Servicemeddelande nr: SM-2025-07
Maskin typ: Terri 3 CW,HW,FW
Gäller from: Alla
Utfärdare: Terri eftermarknad
Datum: 2025-06-12

SM-2025-07 Sugande fläkt

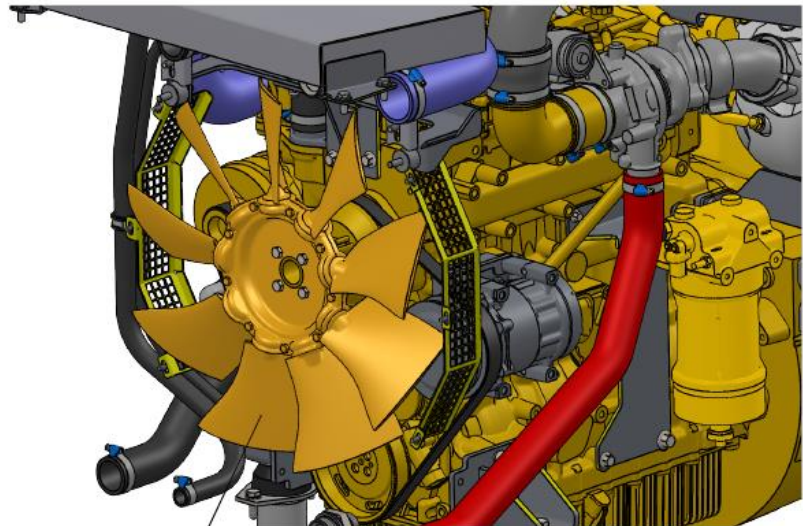
Tidigare på våra maskiner har vi haft en blåsande fläkt på motorn, detta har vi nu förbättrat och vänt på fläkten så att vi har en sugande motorfläkt och på så vi en bättre kylning på maskinen.

Fläkt KT-791691 monteras med
skålningen utåt

1 St. Kylarfläkt Art Nr: KT-791691
